DELIBERAZIONE DELLA GIUNTA REGIONALE 22 novembre 2021, n. 1859

[ID_VIP: 4806] D.lgs. 152/2006 e ss. mm. ii. e L.R. 11/2001 e ss. mm. ii. - Procedura di VIA di competenza Statale relativo ad un parco eolico, denominato "Maffei", ricadente nel comune di Brindisi, composto da 11 aerogeneratori per una potenza complessiva di 48 MW. Proponente EN. IT S.r.l.

Parere Tecnico

Oggetto: Impianto Eolico composto da n.11 aerogeneratori aventi una potenza complessiva di 48 MW nel Comune di Brindisi (BR) alla Località "Maffei"

Figura n. 2) Visualizzazione degli impianti FER realizzati e inseriti sul sito web:

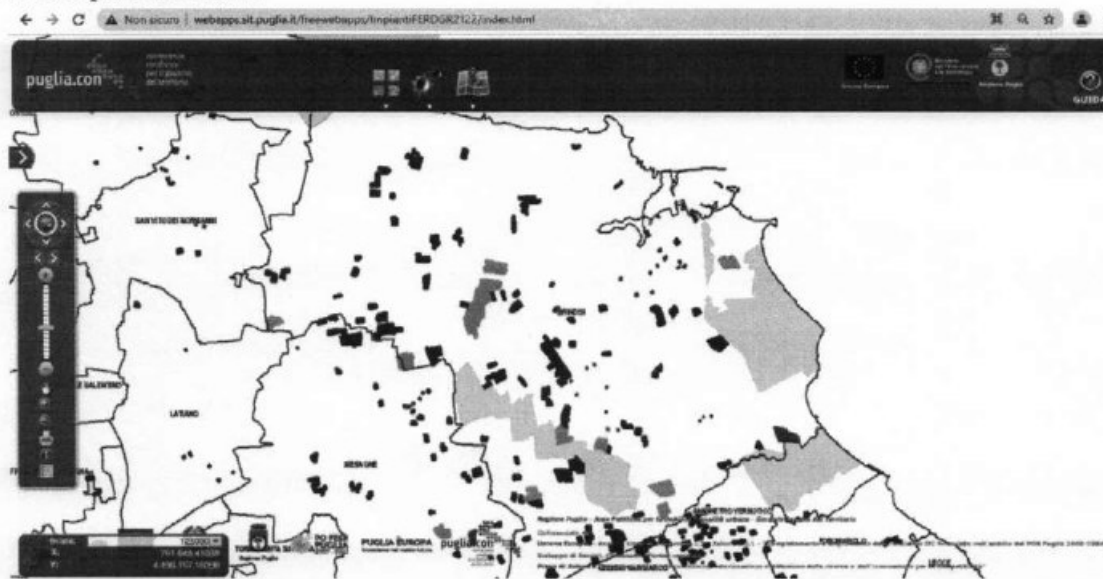
Le "Linee guida sulla progettazione e localizzazione di impianti di energia rinnovabile - Parte 1" sottolineano come "oltre alle criticità di natura percettiva la costruzione di un impianto comporta delle trasformazioni che possono modificare in modo irreversibile il paesaggio. I problemi più rilevanti in questi contesti sono determinati dagli impatti cumulativi che generano disturbo visivo sia di tipo statico che dinamico, ad esempio da punti di osservazione di notevole valore paesaggistico [...]. Gli effetti di un impianto eolico sul paesaggio possono essere di varia natura: diretti/indiretti temporanei/permanenti, riducibili, reversibili/irreversibili, positivi/negativi. Tali effetti sono dovuti non soltanto all'introduzione nel paesaggio degli aerogeneratori ma anche di tutte le componenti ad esse connesse (cabine di trasformazione, elettrodotti cavidotti, strade e piste di servizio) e possono verificarsi sia in fase di cantiere che di esercizio dell'impianto. Infine, sebbene un impianto eolico impegni una quantità inferiore di suolo rispetto ad altre

Si evidenzia infine che non si ritiene di poter fornire indicazioni delle modifiche progettuali necessarie ai fini dell'assenso, attesa la natura stessa dell'intervento comportante un effetto di saturazione che minaccia e pregiudica in modo non mitigabile i valori culturali e paesaggistici dell'area di interesse, in contrasto oltretutto con quanto auspicato dalle Linee Guida Energie rinnovabili del PPTR, in base alle quali *"Si prevede dunque la localizzazione di impianti eolici di grande e media taglia lungo i viali di accesso alle zone produttive, nelle aree di pertinenza dei lotti industriali, nelle aree agricole di mitigazione, in prossimità dei bacini estrattivi"*.
